Krycí list ZBV

II/174 Březnice, most ev.č. 174-006

Změnový list

Iniciátor Změny: Zhotovitel
Předmět Změny: Výkopy, Nekontaminované odpady, Sanace rubu NK, Kamenné prvky

FOTODOKUMENTACE sanace

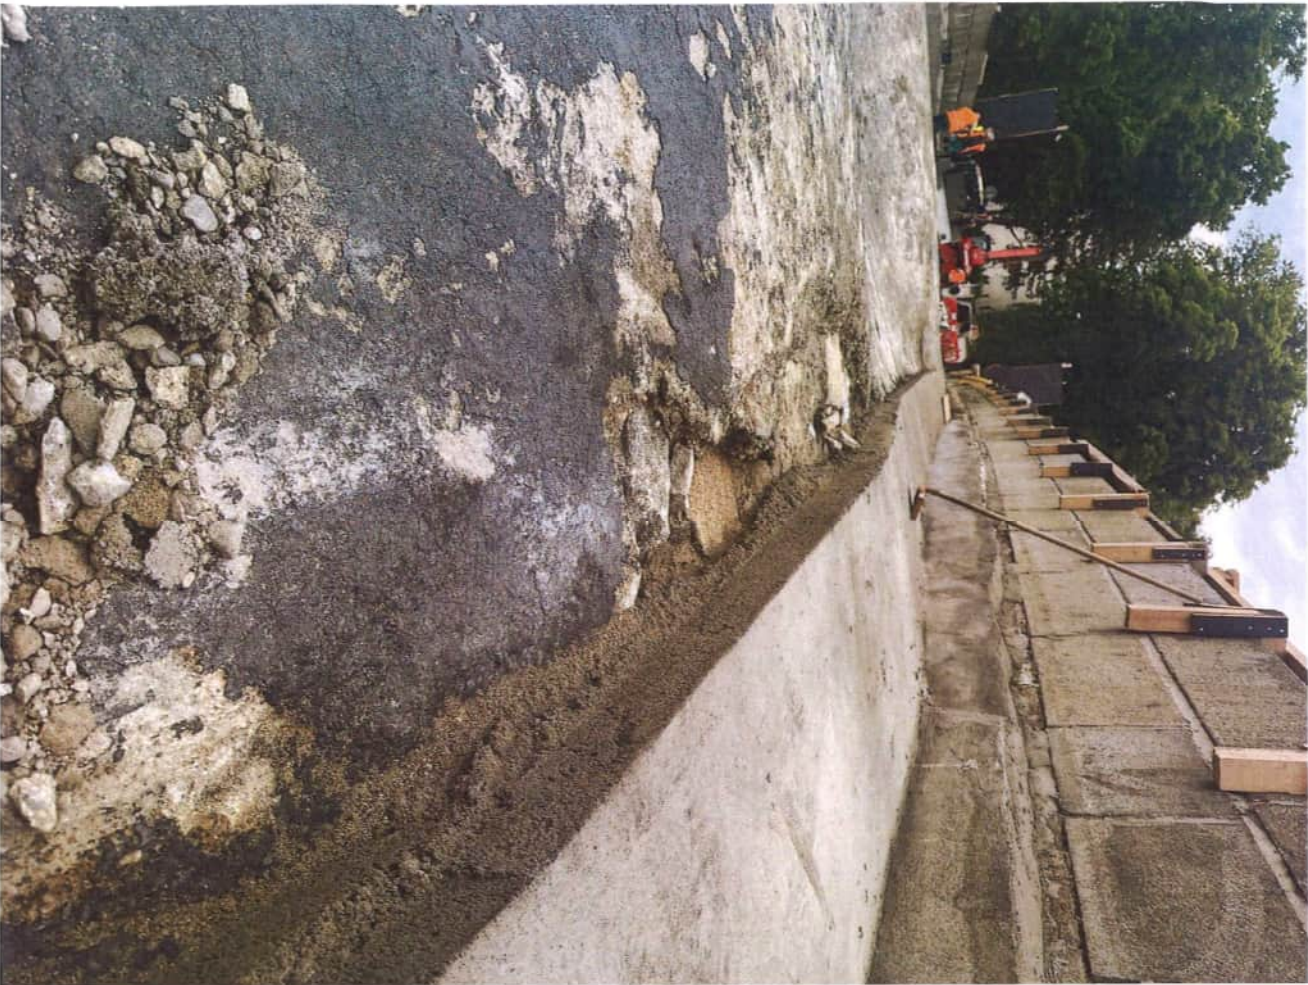
- 3) Po odstranění izolace na klenbách byl zjištěn nevyhovující stav podkladu pro provedení nového izolačního souvrství. Část povrchu rubu kleneb je nutné reprofilovat sanační maltou.

- Po odstranění vozovky a odtěžení nadnásypu bylo zjištěno, že stav rubu kleneb a čelních zdí neumožňuje na části plochy provedení navržené izolace. AD potvrzuje zjištění a požaduje úpravu povrchů. Konkrétní postup byl řešen vyjádřením AD č. 2 ze dne 3. 7. 2024.

- V maximální možné míře budou odstraněny nečistoty z rubu kleneb. Jedná se především o zbytky zásypu a původní asfaltové izolace.
- Bude provedena úprava povrchu konstrukcí tak, aby bylo možné aplikovat stěrkovou izolaci. Jedná se především o obnažené zdivo čelních zdí. Nerovný povrch vč. ploch pod chodníkem bude vyrovnán. Bude provedena lokální oprava rubu klenby. Všechny povrchy budou vyspádovány směrem do mostu.
- Na upravený povrch bude aplikována polymerní stěrková izolace.

FOTODOKUMENTACE cihelná suť

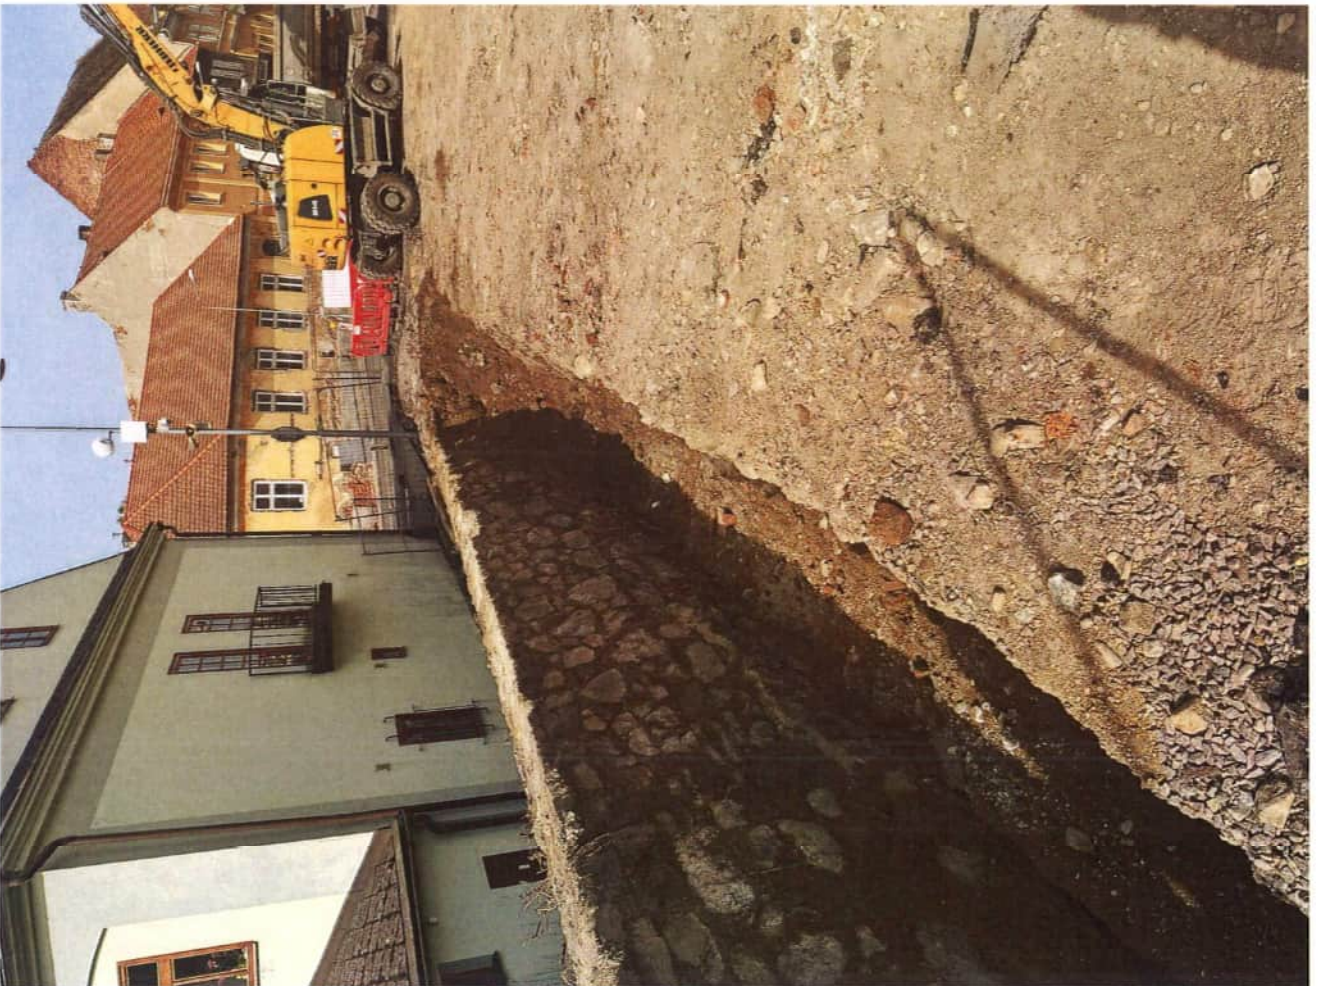
Dílčí změna č.2 - Výkopy
Jedná se o změnu zařazení kategorie odpadu a navýšení množství. Dle PDPS bylo uvažováno, že jsou předpoli obou opěr tvořena zeminou. Během provádění odtězování na předpoli opěry 1 došlo ke zjištění, že se nejedná o zásyp ze zeminy, ale že jde o nekvalitní zápis tvořený cihelnou sutí. Na žádost AD viz Vyjádření AD z 0.0.2024 (doklad č.11) došlo ke kompetnímu vytěžení cihelné suti a nahrazení vhodným materiálem. Položka č.2 (015111) takajícíce odpadu ze zemin byla zrušena a vznikla nová pol. č.109 (015120.N) odpad ze stavební a demoliční suti (cihly) . Byl navýšen objem hloubení Položka č.27 (131838) a zásypů vhodnou zeminou Položka č.31 (17481) z důvodu žádosti AD o vytěžení kompletního objemu nevhodné cihelné suti objevené v zásypu za opěrou 1 o 260,0 m3 (416,0 t).
viz doklad č.11 Vyjádření AD z 8.8.2024
viz doklad č.13 Vyjádření AD z 19.11.2024
viz doklad č.15 Geodetické zaměření - cihelná suť

- 4) Na předpolí opěry OP01 byla po odstranění vozovkového souvrství zastižena cihelná suť, která je nevyhovující z hlediska mechanicko-fyzikálních vlastností, tuto suť je nutné ve vrstvě tl. 1,0 m před provedením nového vozovkového souvrství vytěžit a nahradit vyhovujícím materiálem – šterkodrtí (odhad 260 m3)

- Po provedení výkopů pro opěrou zeď před opěrou 1 vpravo bylo zjištěno, že v podloží vozovky na předpolí opěry 1 se v tl. cca 1.0 m nachází stavební cihelná suť. Tento materiál je nevhodný pro použití do aktivní zóny a násypu pod vozovkou. AD požaduje v oblasti stavby provést odtěžení tohoto materiálu. Vytěžený materiál bude nahrazen materiálem vhodným nebo případně podmíněčně vhodným dle ČSN 736133. Použití vytěžené stavební cihelné suti v rámci stavby se nepředpokládá. Vytěžený materiál bude uložen na skládku. Viz také jeden z předchozích bodů tohoto vyjádření.

- Na předpolí opěry 1 byly zjištěny nekvalitní zásyp tvořený cihelnou sutí. Za AD jsme požadovali jeho vytěžení a nahrazení. Za AD potvrzujeme, že výměra nahrazovaného materiálu odpovídá údajům uvažovaným zhotovitelem, tj. 260 m³.
- Po odtěžení zásypů na rubu kleneb bylo zjištěno, že je třeba provést sanaci obnažených ploch. Důvodem sanace byla především potřeba upravit konstrukci pro realizaci izolačního systému. Za AD potvrzujeme, že výměra sanovaných ploch odpovídá údajům uvažovaných zhotovitelem, tj. 499,411 m².
